con la presente si inviano le Osservazioni contro il Progetto di un impianto eolico codice

procedura ID_VIP/ID_MATTIM: 12691 denominato "PITIGLIANO" ubicato nei comuni di Pitigliano (GR)

“Progetto di un impianto eolico denominato “Pitigliano” ubicato nei comuni di Pitigliano (GR) e Sorano (GR) costituito da 20 (venti) aerogeneratori di potenza nominale 7,0 MW per un totale di 140,0 MW con relative opere connesse ed infrastrutture indispensabili”

Immagine 3. Cumulo di una parte di impianti eolici, fotovoltaici e geotermici industriali in progettazione ed esistenti intorno all’eolico industriale “Pitigliano”.

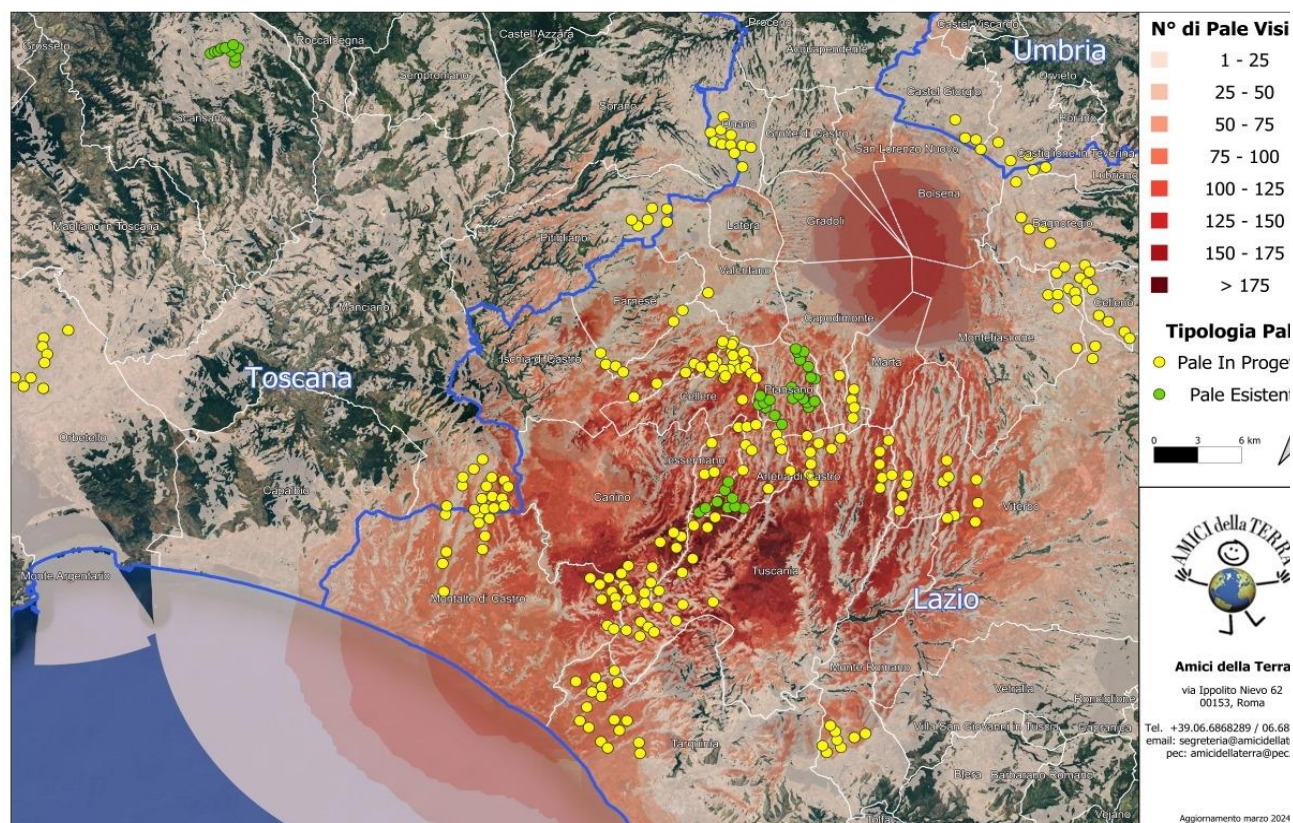
Beni Culturali “*Ambito paesaggistico, geologico e geomorfologico dell’orlo della caldera di Latera ...*” Non vengono nemmeno citati gli impianti eolici in progetto al MASE, il “Rempillo” (6 aerogeneratori) e un altro in verifica amministrativa di 14 aerogeneratori e 72, 6 MW. Ad oggi nei territori di Pitigliano, Sorano e in quello limitrofo potenzialmente potrebbero essere insediati 40 aerogeneratori alti 200 metri e larghi 170. Ma la proponente non cita neanche altri impianti che creerebbero il cumulo e quindi maggiore impatto. Infatti, sul territorio della “Città del Tufo” (Sorano e Pitigliano) impatterebbero anche l’impianto eolico “Montarzo” di Onano con 13 aerogeneratori con le dimensioni ricordate, l’altro eolico industriale nel territorio di Valentano con sette aerogeneratori (stesse dimensioni), gli impianti di Farnese con un minieolico di 3 Torri alte 60 metri già installate in località Poggio del Crognolo e l’impianto eolico industriale “Vallerosa” (7 aerogeneratori alti 200 metri e larghi 158 metri) in procedura VIA presso la Regione Lazio. Inoltre, altri impianti del minieolico già presenti a Valentano, Cellere e Piansano e due progetti eolici industriali con le stesse dimensioni (200 m x 170 m) nel Comune di Ischia di Castro. La valutazione del cumulo non prende neanche in considerazione gli impianti industriali di fotovoltaico e agrivoltaico in progetto a Farnese, Valentano, Ischia di Castro, Cellere. L’impianto geotermico in procedura Via al MASE, progettato nella Caldera di Latera. Quindi è stata effettuata una valutazione del potenziale impatto cumulativo non veritiera a dispetto di quanto affermato dalla proponente che sostiene di aver preso in considerazione uno spazio di 10 km intorno al suo impianto per gli impatti che si creerebbero.

Si ribadisce che le aree in cui verrebbe installato l’impianto eolico industriale “Pitigliano” sono tutelate da diverse leggi e da diversi vincoli che si trovano sia a ridosso dello stesso, sia nelle aree intermedie e vaste.

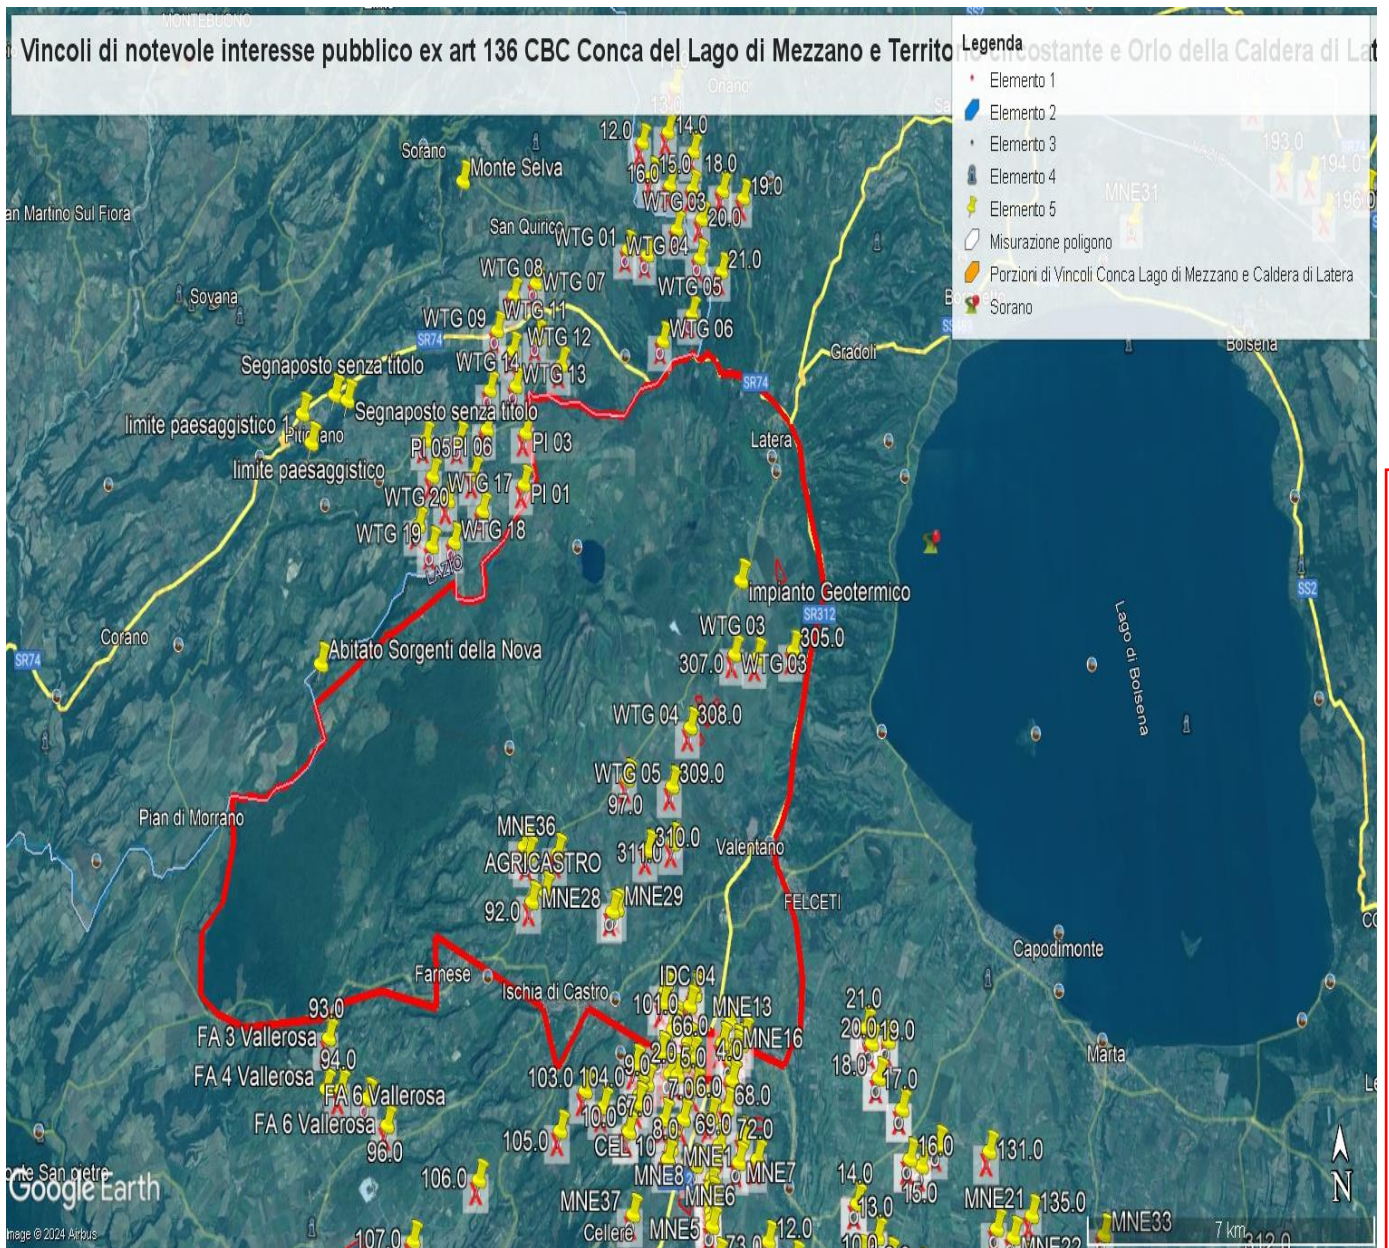
e schiantandosi cadrebbe direttamente sulla strada regionale e un'altra la WGT 09 a 235 metri dalla stessa facilmente raggiungibile dai pezzi creati in un eventuale schianto e anche la WGT 08 a 310 metri sempre in zona di relativo pericolo. Le pale WGT 10, 12 e 13 si trovano invece a 60 – 70 metri da una strada sterrata che collega abitazioni e strutture agricole mentre la WGT 14 a poco più di 200 metri. La pala WTG 16 si trova a 320 metri dalla Strada Provinciale Pantano ed a soli 100 da una strada sterrata che collega abitazioni e strutture agricole. La WTG 20 si trova a soli 160 metri da una strada sterrata che collega due Agriturismi. Anche queste costituisce un pericolo per l'incolumità delle persone e degli animali in caso di schianto o di rottura di parti dell'aerogeneratore. E' noto che possono verificarsi rotture della lama in rotazione o di pezzi della stessa e a volte anche crolli dell'intero aerogeneratore o spezzamento (meglio *rottura*) della torre a causa di incendi o eventi atmosferici estremi sempre più frequenti anche nei nostri territori. Uno dei principali eventi che comporta la rottura della lama è rappresentato dalla fulminazione atmosferica anche se le lame sono idoneamente protette contro questi fenomeni mediante ricettori metallici disposti alle estremità delle lame ed idoneamente collegati a terra. Nel caso di rottura accidentale di un elemento rotante a seguito di distacco, attraverso le leggi della balistica classica è possibile determinare le probabili traiettorie dell'elemento. Infatti, nota la velocità di rotazione e le caratteristiche geometriche, si può procedere all'applicazione delle leggi della fisica per giungere ad una stima esatta delle traiettorie. Purtroppo, la stima è chiaramente semplificata vista la complessità del problema e le molte variabili che entrano nel calcolo, soprattutto per ciò che riguarda le azioni aerodinamiche di portanza, resistenza e momento aerodinamico di difficile definizione soprattutto in caso di frammenti irregolari e di geometrie incognite. In letteratura esistono degli studi condotti relativamente a questa specifica tematica. Uno dei riferimenti è rappresentato dallo studio condotto dalla società Vestas Wind System: "Vestas V80 – Blade Trow calculation under normal operationing

conditions (2001)”. Detto studio riporta la stima della traiettoria di una pala eolica in condizioni di normale funzionamento sia per la pala intera che per eventuali frammenti. Lo studio ipotizza che, in assenza di forze aerodinamiche, la massima gittata si ottiene quando la pala si distacca dal rotore con un angolo di 135° azimut, considerando quale unica forza inerziale quella di gravità con approccio quindi conservativo e a vantaggio di sicurezza. Viene quindi calcolato il tempo di volo considerando la velocità verticale iniziale applicata al centro di gravità. Nota la durata di volo e conoscendo le componenti orizzontali e verticali della velocità è possibile definire la traiettoria dell'elemento distaccatosi. Le conclusioni dello studio analitico del fenomeno, **basato su grossolane approssimazioni anche dichiarate**, ha dimostrato che è opportuno evitare la presenza di ricettori sensibili al probabile distacco di organi rotanti nella circonferenza di raggio 85 m dall'asse dell'aerogeneratore. A pag 7 del Documento prodotto dalla proponente “ Relazione gittata” a pag 7 si afferma *“Nella definizione del Layout del Parco di Pitigliano-Sorano in un intorno di ampiezza pari a 212,04 m che rappresenta il valore di gittata reale stimato non ricade nessun punto sensibile”*. Questo valore della gittata massima oltre a non essere assolutamente condivisibile e non realistico in quanto addirittura di poco superiore all'altezza della pala non è neanche veritiero perché abbiamo visto che la S.R 174 maremmana sarebbe interessata dal crollo della pala WGT 07 e altre strade provinciali e secondarie sarebbero interessate dalla vicinanza di altri aerogeneratori sopra meglio individuati.

Infatti, il fenomeno della gittata massima è molto più complesso da stimare analiticamente, per questo si rimanda all'esperienza dei costruttori più esperti i quali indicano detto fenomeno come molto raro con una variabilità di ritrovamenti dei frammenti a distanze molto varie, in relazione ai numerosi fattori che possono condizionare l'evento, l'orografia, la velocità del vento, la direzione, le azioni aerodinamiche di portanza che potrebbero spingere a centinaia di metri frammenti di elementi rotanti, come purtroppo avvenuto già in

passato. Il rischio è elevato sia per gli abitanti che si trovano entro i 500 metri lineari sia per gli agricoltori che si troveranno a coltivare i suoli sottesi dall'impianto o nelle attività di ricezione legate agli agriturismi sia per i veicoli che si troveranno a transitare sulle strade regionali, provinciali, comunali o vicinali citate. Per questo ulteriore motivo legato all'incolumità delle persone e degli animali chiediamo che venga espresso parere contrario alla realizzazione dell'impianto eolico "Pitigliano".

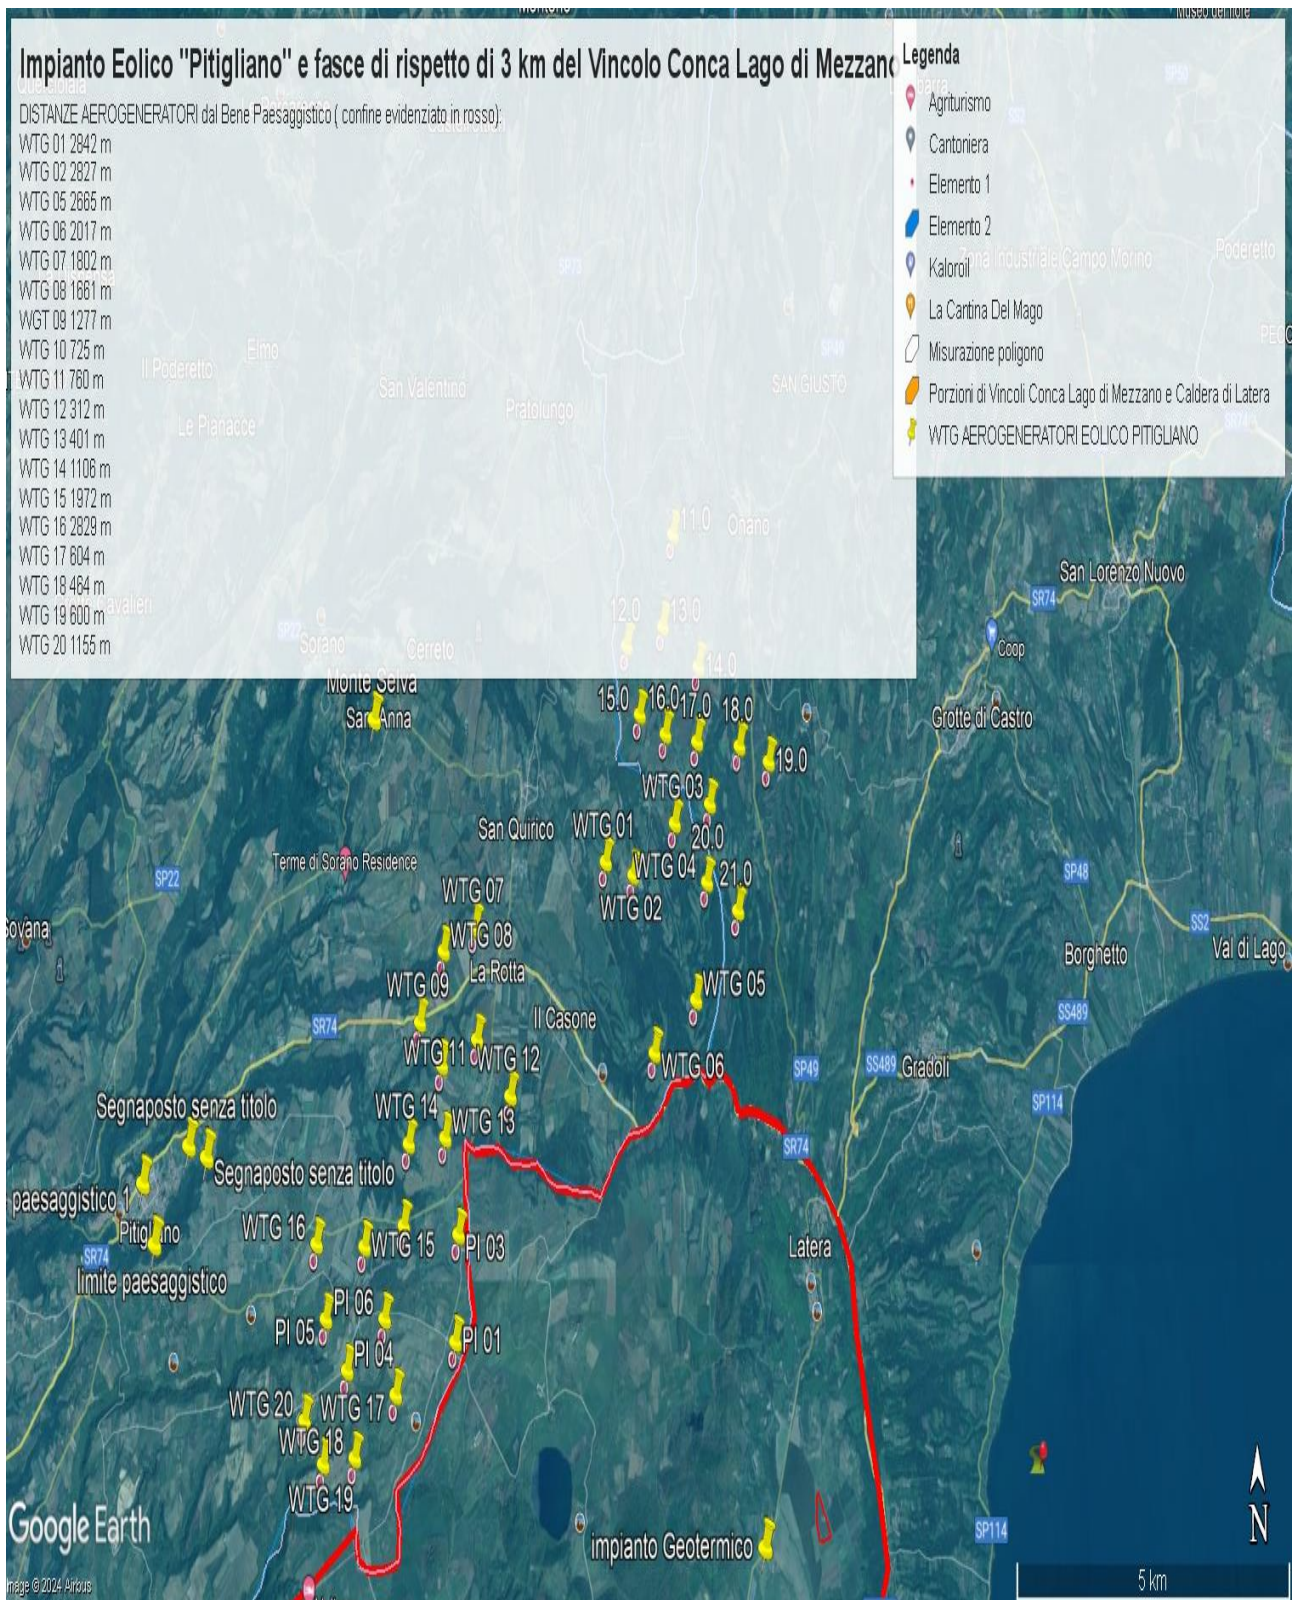
Come è illustrato nell'immagine si ribadisce che l'impianto industriale "Pitigliano" ricade completamente all'interno delle fasce di rispetto dei due vincoli di notevole

interesse pubblico e lambisce quelle di un terzo vincolo e quindi come affermato dal Consiglio di Stato nelle sentenze citate, l'impianto è insediato in area non idonea ai sensi dell'art. 20 comma 8 lettera c quater del D.Lgs. n. 199/2021 e ss.mm.ii al contrario di quanto sostiene la proponente.

IMMAGINE n. 2 Impianto eolico industriale “Pitigliano” e distanze aerogeneratori dai Vincoli della Conca del Lago di Mezzano...

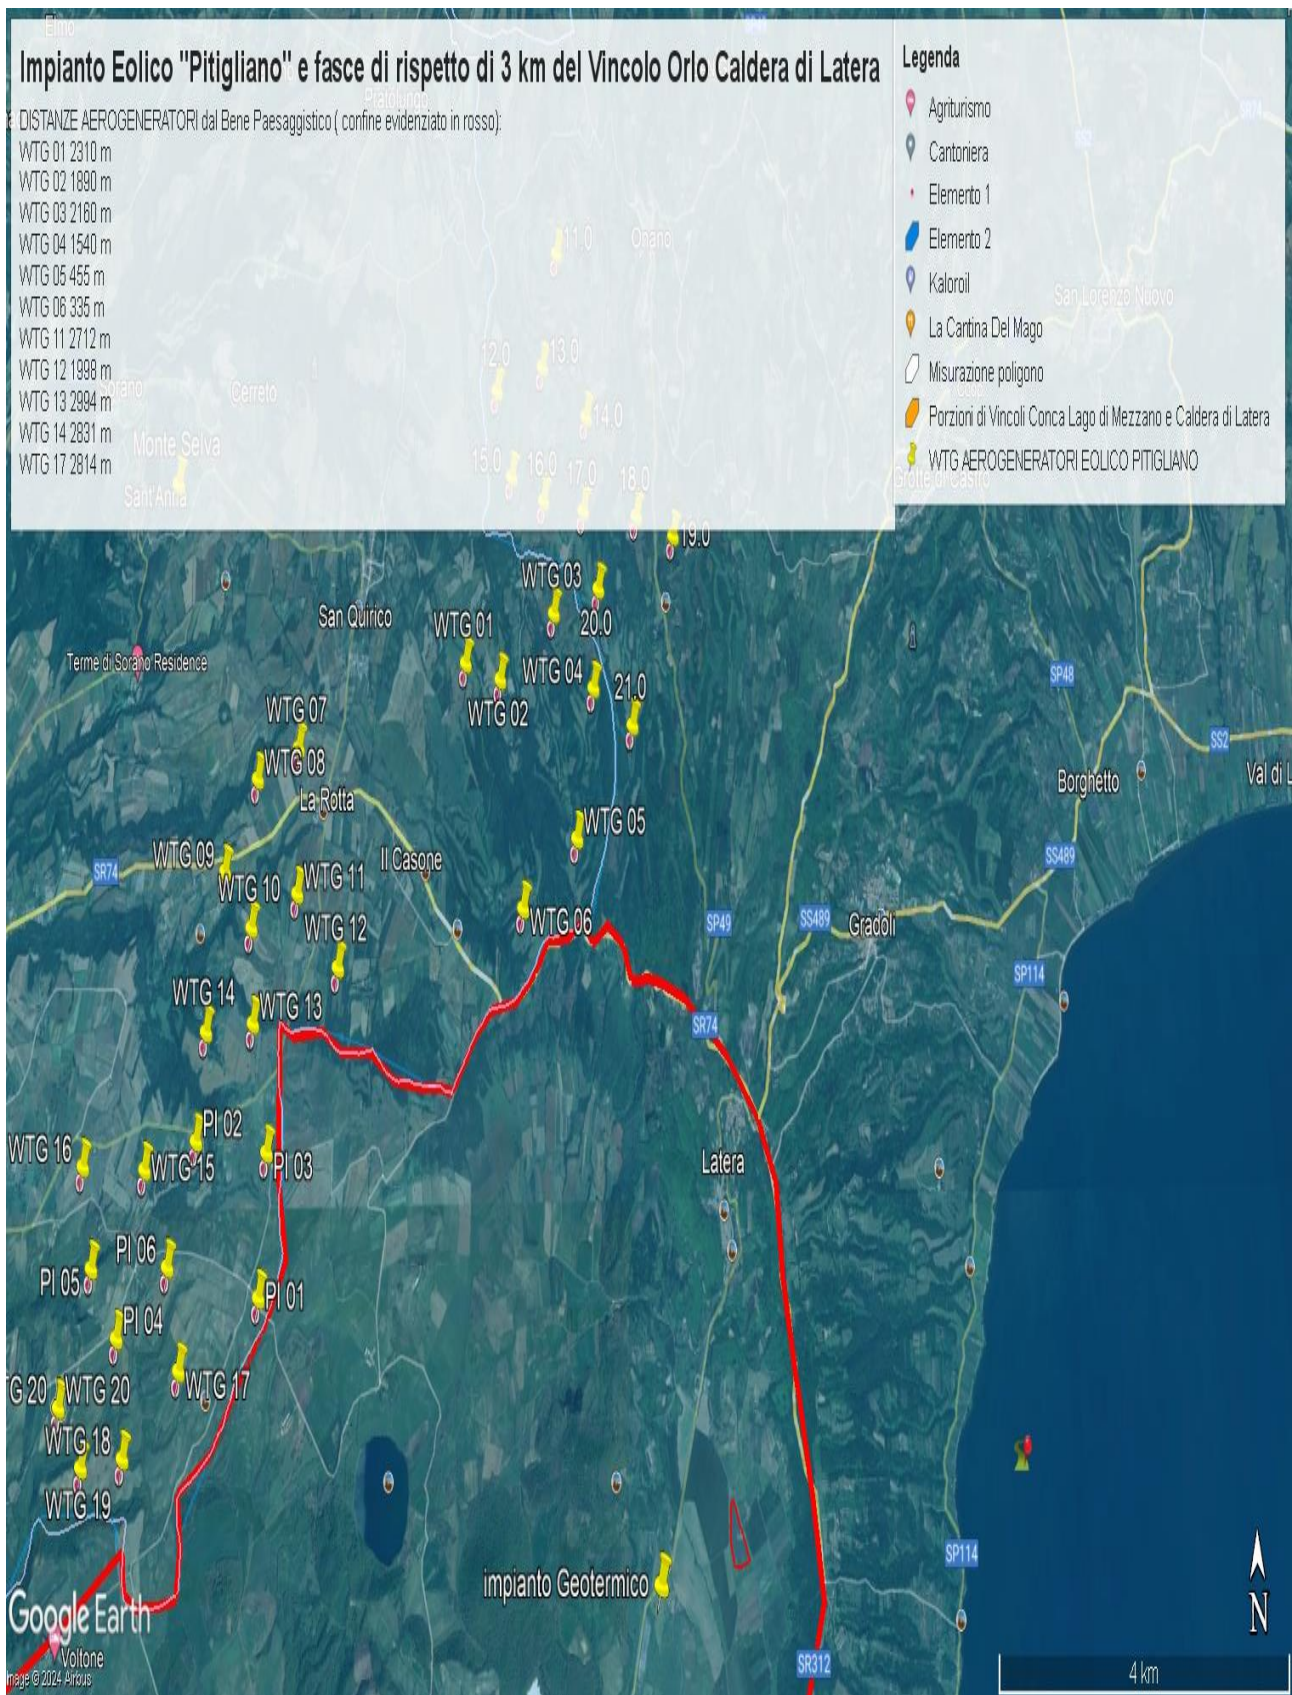
Al contrario si evidenzia che l'impianto eolico industriale citato non solo ricadrebbe con tutti e 20 gli aerogeneratori all'interno delle fasce di rispetto di 3 km di due vincoli paesaggistici di notevole interesse pubblico esistenti nella Regione Lazio e con una parte di essi nel vincolo paesaggistico del Centro abitato di Sorano (GR) quindi in aree non idonee all'installazione di impianti di energia rinnovabile. Addirittura, alcuni aerogeneratori sarebbero ubicati a poche centinaia di metri dai perimetri dei due vincoli paesaggistici laziali ex art 136 del CBC.
